## INA SERVİS BÜLTENİ

# 531 0829 10 Gergi Rulmanı

## Materyal Değişimi

Resim 2: Çelik çalışma yüzeyine sahip yeni tasarım

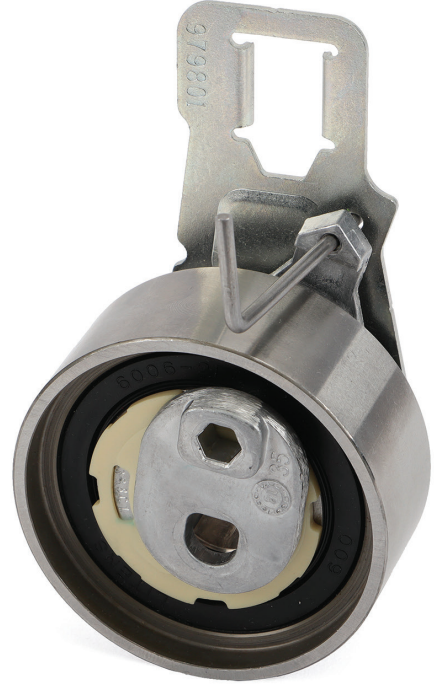
Ürünlerimizi geliştirme konusundaki sürekli çabalarımızın bir parçası olarak 531 0829 10 gergi rulmanının materyali plastikten (Resim 1) çeliğe (Resim 2) değiştirilmiştir. Değişim aşamasında stoklarda hem yeni hem de eski parçalar bulunabilir.

Her iki rulman da teknik gerekliliklere uygundur ve listelenen araçlarda kısıtlama olmaksızın kullanılabilir.
